## **Rapportage Actualisatie Milieu-informatie**

TB Structurele verbreding A2 Het Vonderen – Kerensheide

Datum 1 oktober 2019  
Status Definitief  
Versie D

### Terugbrengen wandelpad Echt (3)

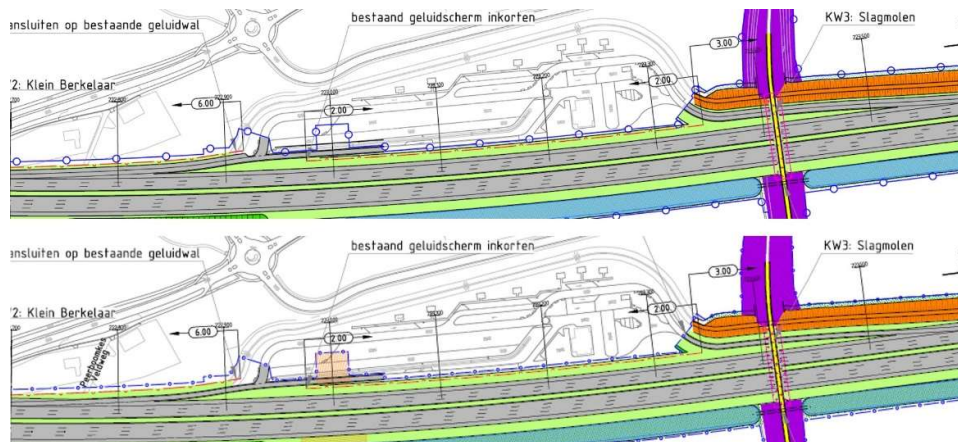
Het wandelpad ten noorden van de Sacramentsweg is teruggebracht in de Parkway-zone. Dit is aangepast op de detailkaarten van het TB.

Figuur 2-4 Aansluiting Echt: links OTB, rechts TB

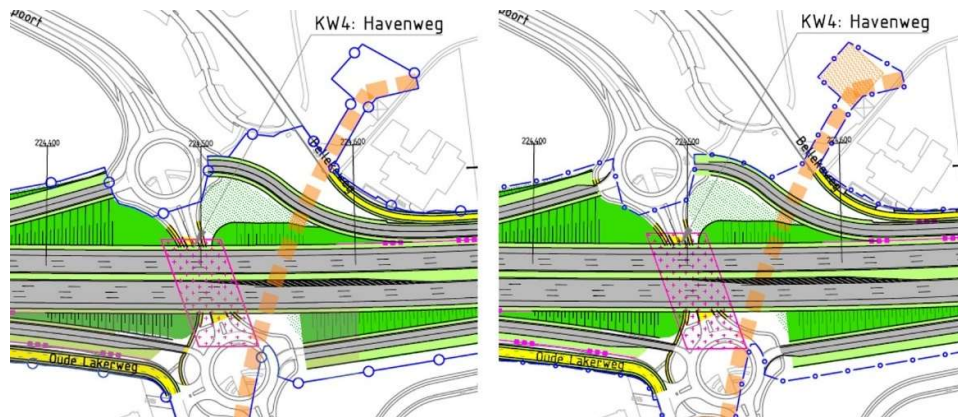
De opbouw van de vluchtstrook van de toerit naar de hoofdrijbaan rechts (HRR, de westelijke hoofdrijbaan) is gewijzigd. Bij de afrit van de hoofdrijbaan links (HRL, de oostelijke hoofdrijbaan) is de overgangsboog ingekort waardoor de boog beter wordt ingeleid en beter zichtbaar is.

Figuur 2-5 VZP 't Anker: boven OTB, beneden TB

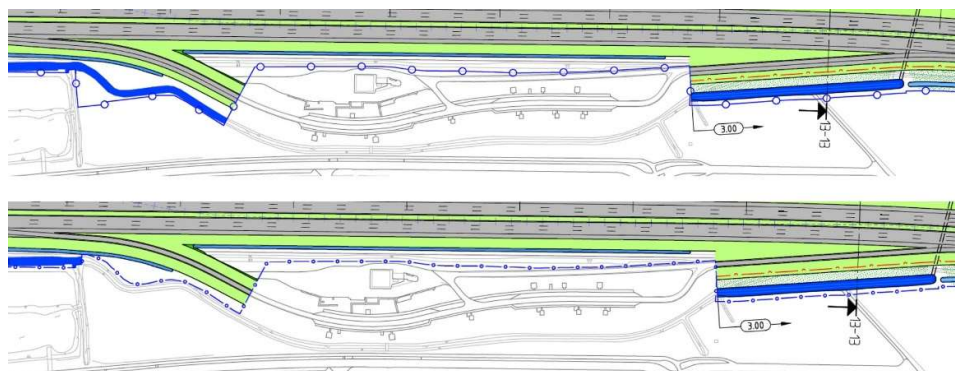
Om ongewenst opstellen van vrachtverkeer op de vluchtstrook van de toe-/afrit van verzorgingsplaats 't Anker te voorkomen zijn de vluchtstroken deels uit het ontwerp verwijderd.

Figuur 2-6 Kunstwerk Wolfrath: links OTB, rechts TB

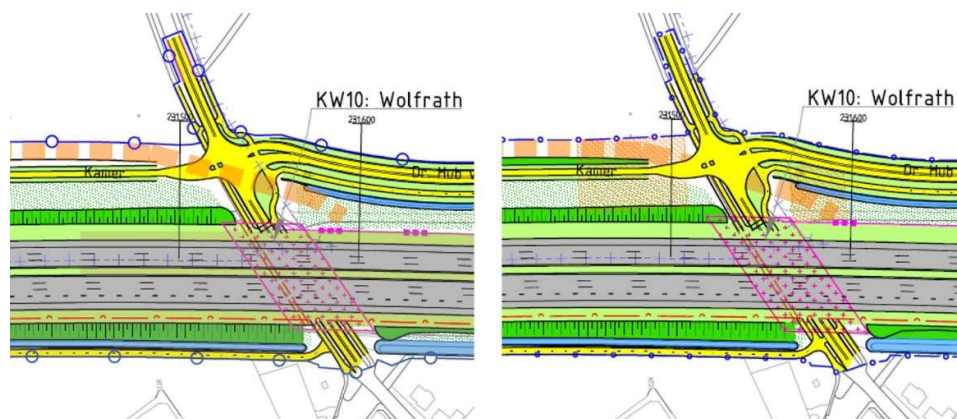
Het voet/fietspad aan de westzijde van de A2 is voor fietsers beter aangesloten op het zuidelijk fietspad van de Gouverneur G. Ruijs de Beerenbroucklaan. Fietsers komend vanaf en gaand naar de Gouverneur G. Ruijs de Beerenbroucklaan kunnen daardoor in alle richtingen goed van en naar het fietspad parallel aan de A2. Onder het kunstwerk door is daarnaast een voetgangerspad opgenomen aan de noordzijde van het kunstwerk.

Figuur 2-8 Aanpassing Rothweg/ Schutterskampweg: links OTB, rechts TB

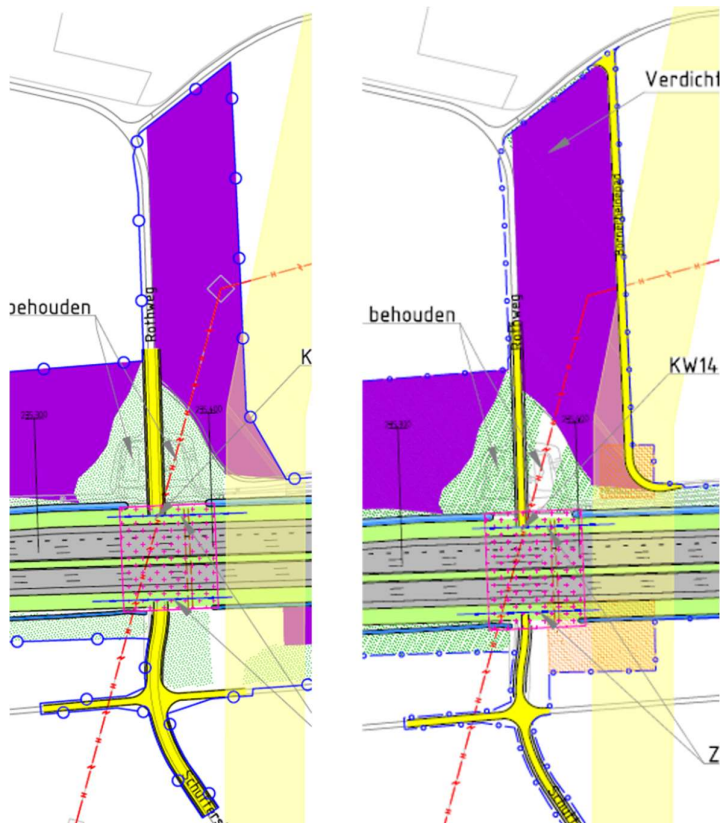
Het dwarsprofiel van de Rothweg en Schutterskampweg ter hoogte van kunstwerk Den Uil is aangepast om aan te sluiten op de bestaande situatie.

### Ontsluiting percelen Rothweg (20)

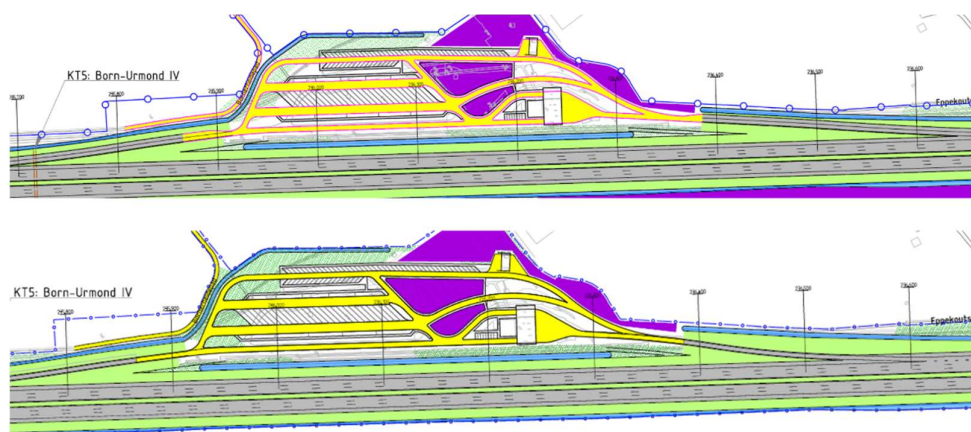
Een nieuwe onverharde weg (Bornerheidepad) is aangelegd aan de zuidkant van de groenstructuren bij LI-18 Den Uil om de agrarische percelen te ontsluiten, als alternatief voor de vervallen ontsluiting via de Rothweg. Deze weg verbindt het Bornerheidepad met Steinakker, zie Figuur 2-8.

Figuur 2-10 Fietsoversteek kruispunten Bergerweg: links OTB, rechts TB

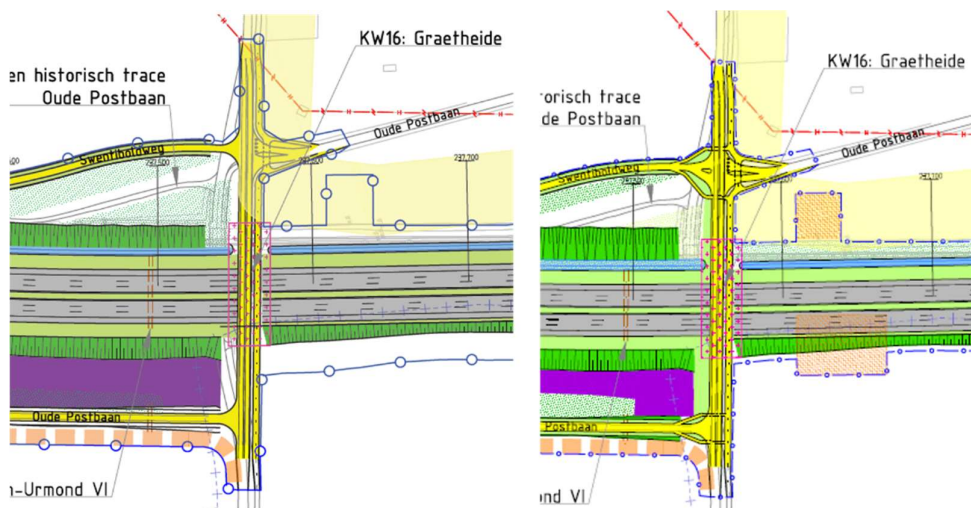
De kruispunten nieuwe Swentiboldweg/Bergerweg (oostzijde A2) en Oude Postbaan/Bergerweg (westzijde A2) zijn voorzien van aparte oversteekvoorzieningen voor fietsers.

Figuur 2-11 Ruimtebeslag ter hoogte van Bramert-Noord: boven OTB, beneden TB

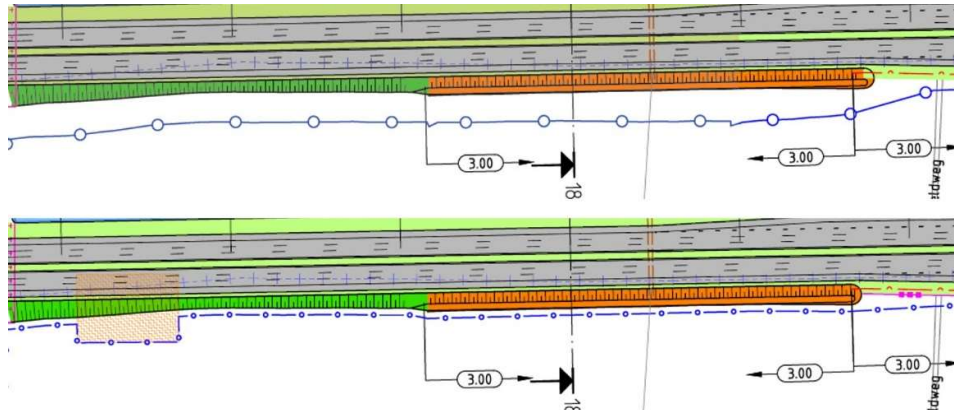
De plangrens van het TB is dichterbij de A2 gelegd waardoor het ruimtebeslag ter hoogte van Bramert-Noord afneemt.

Figuur 2-12 Afrit aansluiting Urmond: boven OTB, beneden TB

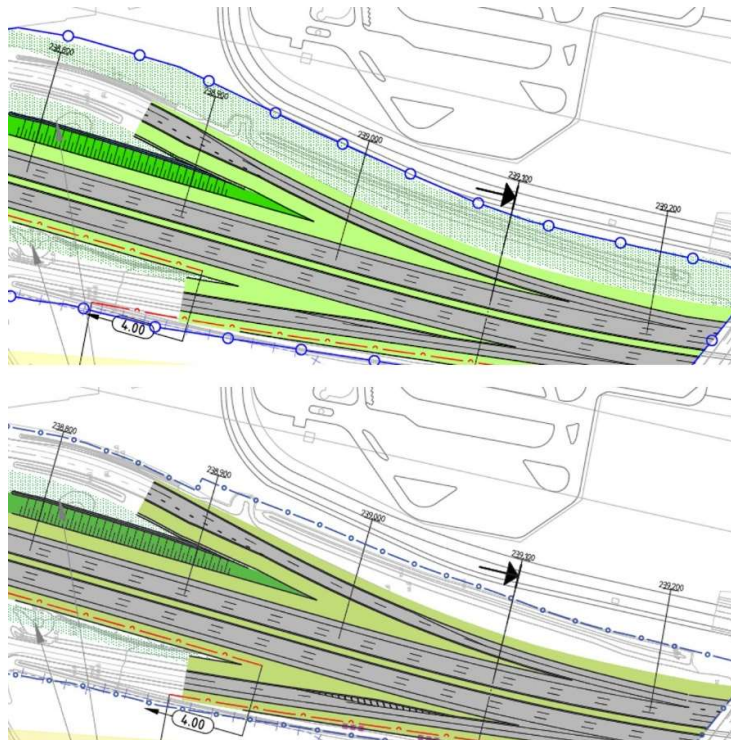
Op de afrit vanuit de richting Maastricht zijn de voorsorteevakken voor het oostelijk kruispunt met de N294/Urmonderbaan verlengd. De uitvoeger blijft uitgevoerd met een enkele rijstrook.

De transparante Parkway die aan de omgevingszijde van de afrit Urmond (in noordelijke richting) in het OTB is opgenomen, is verwijderd. Hier is in de huidige situatie reeds voorzien in een Parkway. De plangrens is op de rijkseigendomsgrens gelegd, zie Figuur 2-12.

Figuur 2-15 Ligging buisleidingen: boven OTB, beneden TB

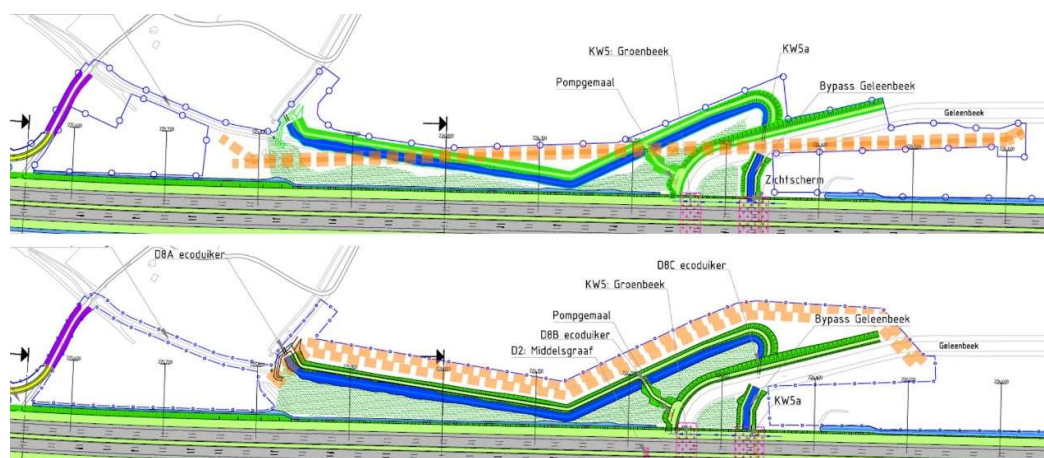
In plaats van verlegging middels een boring onder de Corridor Geleenbeek zijn de buisleidingen aan de buitenzijde van de Corridor Geleenbeek gelegd. Dit op verzoek van de leidingbeheerders PPS en Gasunie. De vlakken die op de detailkaarten van het OTB zijn opgenomen voor in- en uittrede van de boring, zijn daardoor eveneens vervallen.

Figuur 2-16 Geluidwal Oud-Roosteren: boven OTB, beneden TB

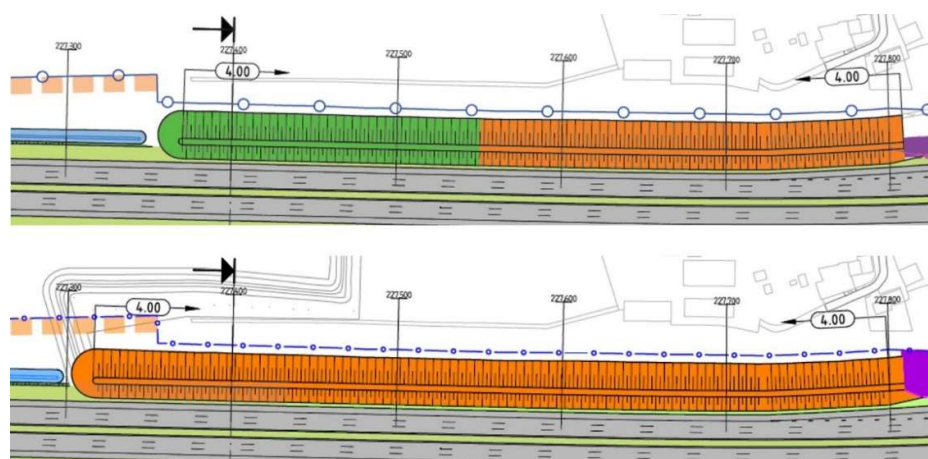
De geluidwal bij Oud-Roosteren is verlengd om aan te sluiten op de compartimenteringsdijk van het waterschap Limburg.

Figuur 2-17 Inpassing ter hoogte van Baakhoven: boven OTB, beneden TB

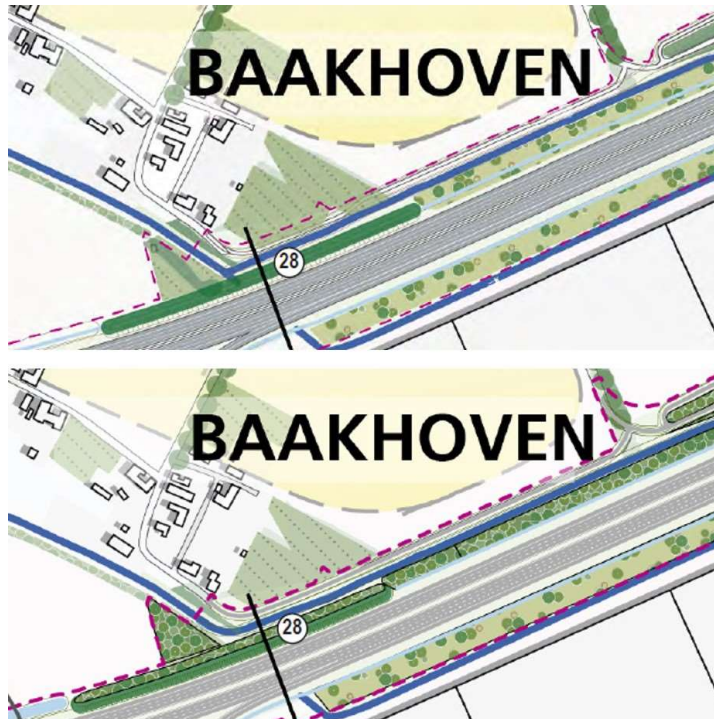
Ter hoogte van Baakhoven is de bocht in de Geleenbeek minder haaks uitgevoerd. De ecoduiker D3 is verlengd om weer aan te kunnen sluiten op de Geleenbeek. De geluidwal schuift 33 meter noordwaarts (zie paragraaf 2.3.2). De geluidwal is voorzien van een dichte Parkway aan de omgevingszijde. De dichte Parkway strekt

verder uit naar het zuiden tot en met kunstwerk Gebroek. Dit betreft een vervanging van de transparante Parkway uit het Landschapsplan behorende bij het OTB. Aangezien de geluidwal verschoven is in noordelijke richting is de greppel aan de noordzijde ingekort en verbreed.

Figuur 2-18 Kunstwerk Gebroek: links OTB, rechts TB

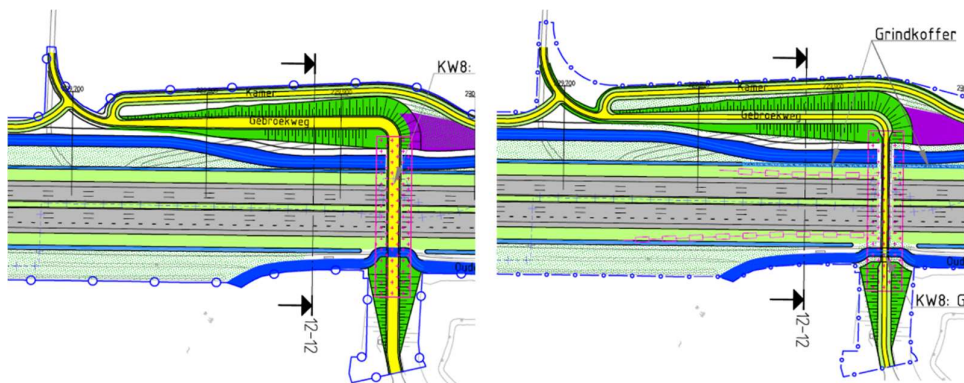
De functie van viaduct Gebroek wijzigt zodat het kunstwerk alleen nog geschikt is voor langzaam verkeer (voetgangers en fietsers). In verband met de functiewijziging wordt het huidige kunstwerk geamoveerd en nieuw teruggebouwd. Ook zijn er aanpassingen gemaakt bij het onderliggend wegennet (kruispunt Kamer/Gebroekweg) en om de watergangen beter bereikbaar te maken voor onderhoudsvoertuigen zoals het opnemen van een grindkoffer.

Figuur 2-19 Geleenbeek: boven OTB, beneden TB

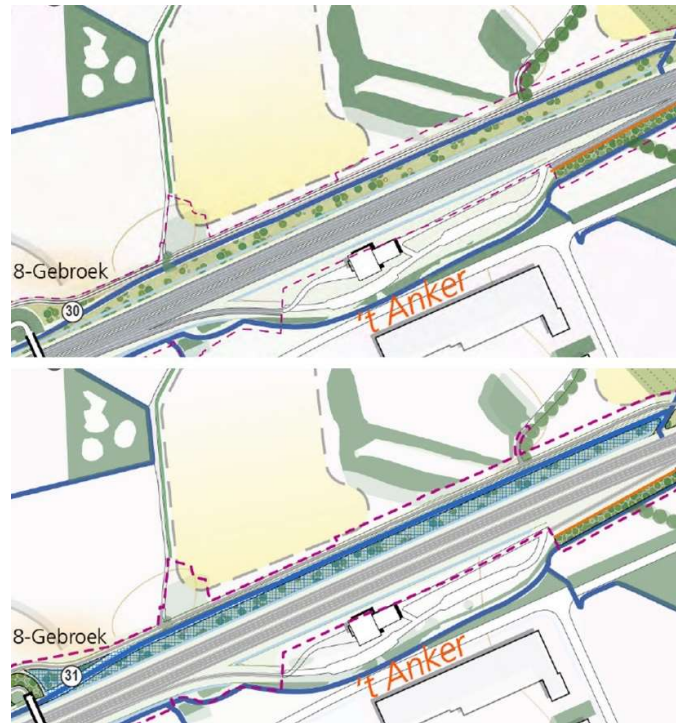
Tussen het kunstwerk Gebroek en het einde van de verlegging van de Geleenbeek, wordt in het TB binnen het op de detailkaarten bij het TB opgenomen maatregelvlak "Parkway" de mogelijkheid geboden om de beek een meer natuurlijke loop te laten volgen. In het OTB was sprake van een rechte verlegging van de Geleenbeek. De uitwerking in een ontwerp van de loop van de Geleenbeek volgt na de vaststelling van het TB.

### Wijziging aansluiting Born (15)

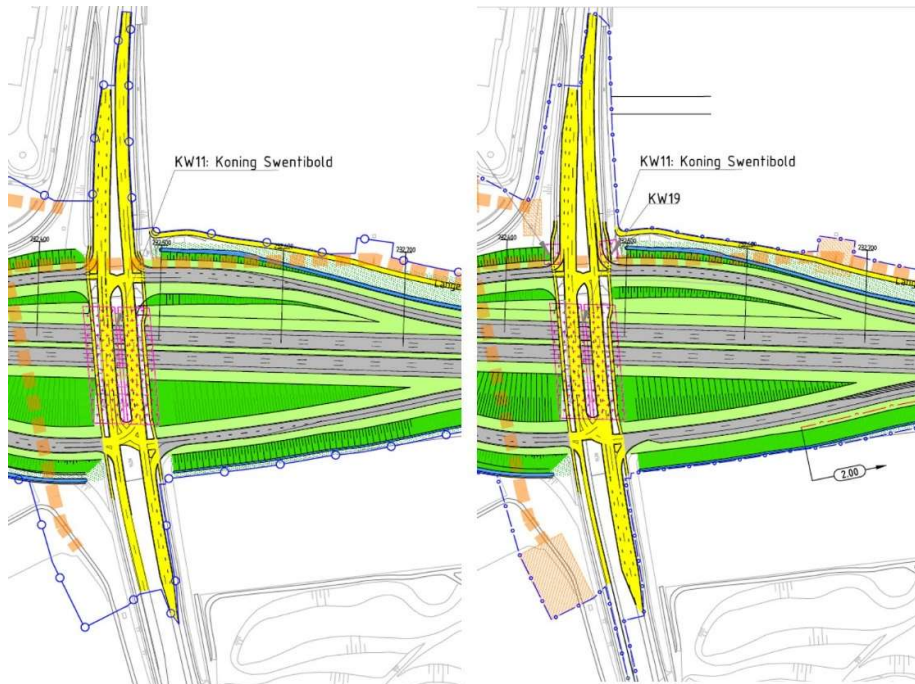
De vormgeving van de kruispunten van aansluiting Born is gewijzigd:

- Vanuit oostelijke rijrichting is de rijstrookconfiguratie van de N297 gewijzigd. De dubbele rechtdoor gaande strook (richting Born) met een enkele linksaffer (toerit naar de A2 richting Maastricht) is gewijzigd naar een enkele rechtdoor gaande strook met een dubbele linksaffer naar de A2. Het totaal aantal voorsorteervakken op de N297 is gelijk gebleven, maar de indeling is gewijzigd. De twee rijstroken op de toerit voegen samen tot één rijstrook waarna verkeer kan invoegen op de A2.

Aan de oostzijde van de aansluiting zijn daarnaast de fietspaden beter ingepast en is de plangrens verplaatst naar de teen van het talud, zodat er genoeg ruimte is om de werkzaamheden uit te voeren. Tot slot is het verloop van de keerwandconstructie

Figuur 2-22 Den Uil: links OTB, rechts TB

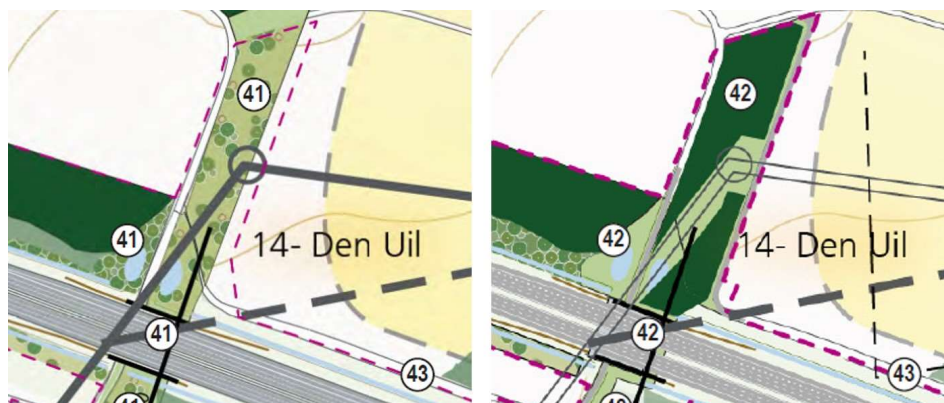
De strook met beplanting die dient ter geleiding van en naar de faunapassage LI-18 Den Uil, wordt verdicht met aanvullende beplanting ten einde zicht van buurtschap Den Uul op de A2 te verminderen.

Figuur 2-23 Parkway Graetheide: boven OTB, beneden TB

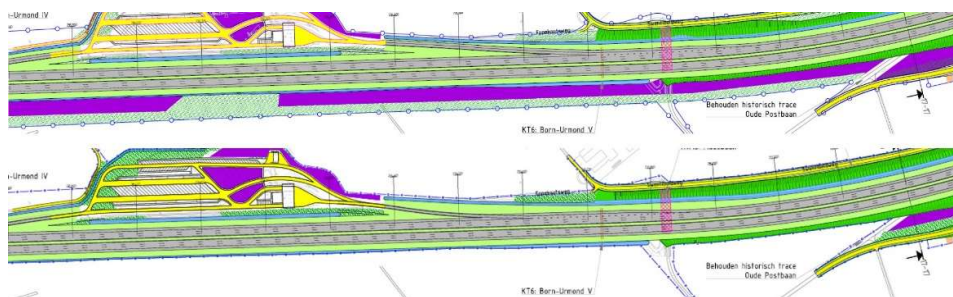
De in het OTB opgenomen Parkway tussen de kunstwerken Den Uil en Graetheide aan de westzijde van de A2, is verwijderd. Dit betreft zowel de resterende bossingel als de aanvulling op de resterende bossingel aan de omgevingszijde. De resterende bossingel heeft voldoende volume om het Parkway concept intact te houden. Het is daardoor niet meer nodig de bossingel aan te vullen en de resterende bossingel binnen de plangrens op te nemen.

Figuur 2-24 Swentiboldweg: boven OTB, beneden TB

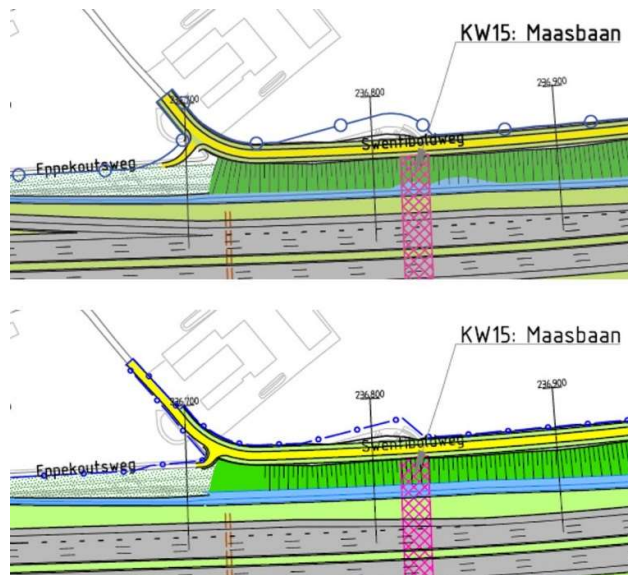
Bij de nieuwe Swentiboldweg is de plangrens aangepast om ruimtebeslag op percelen van de Antoniushoeve waar mogelijk te voorkomen. Daarnaast is de nieuwe Swentiboldweg doorgetrokken tot de oprit van het naastgelegen agrarisch bedrijf en is de aansluiting van de Eppekoutsweg op de nieuwe Swentiboldweg aangepast.

Figuur 2-26 Belangrijkste wijzigingen in het maatregelpakket TB ten opzichte van het OTB

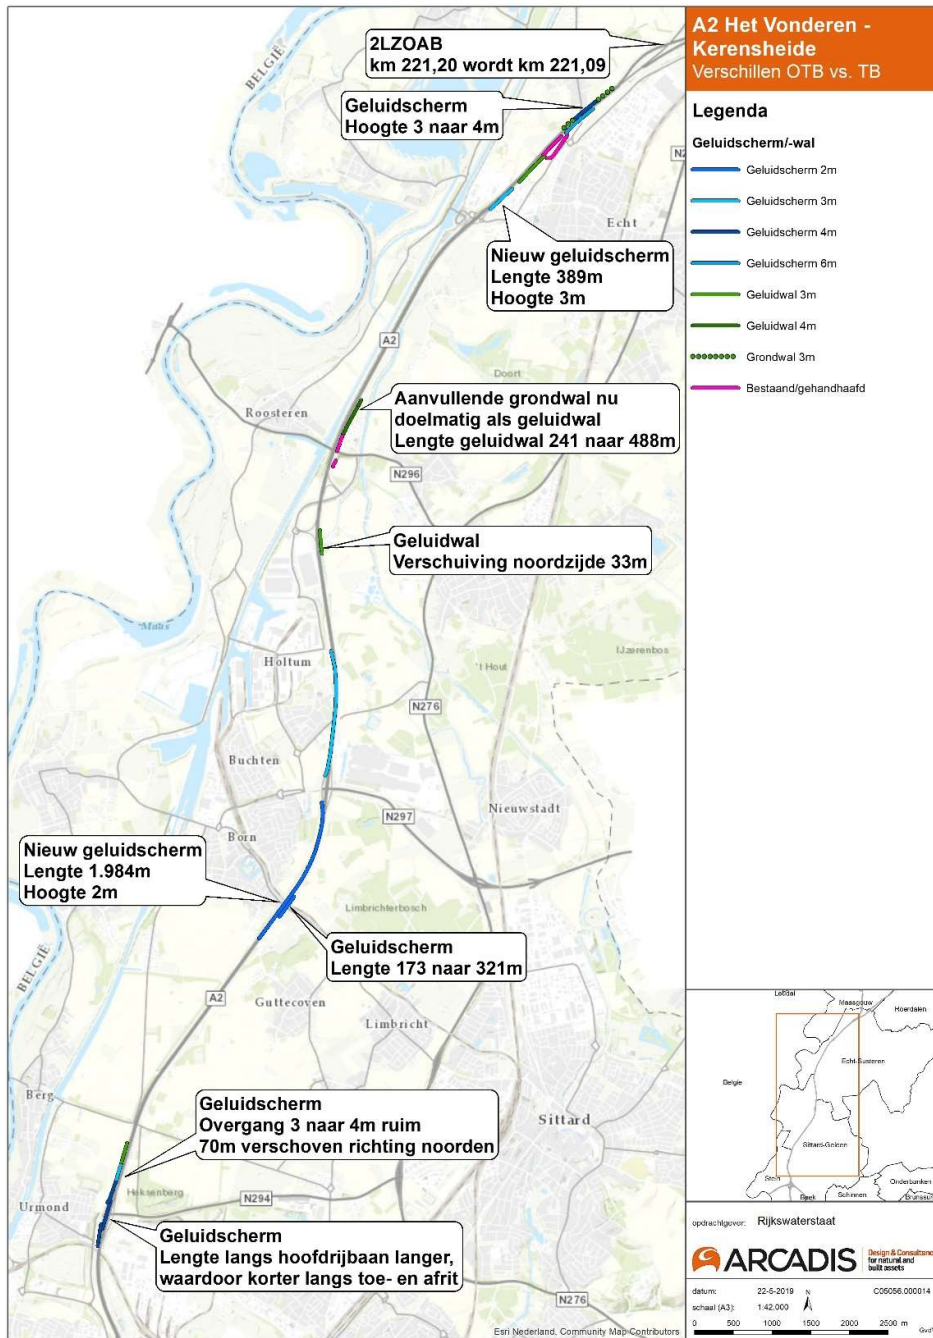
In figuur 2-25 worden alle schermen en wallen getoond die zijn opgenomen in het TB. In Figuur 2-26 worden de belangrijkste wijzigingen getoond in het maatregelpakket geluid tussen OTB en TB.
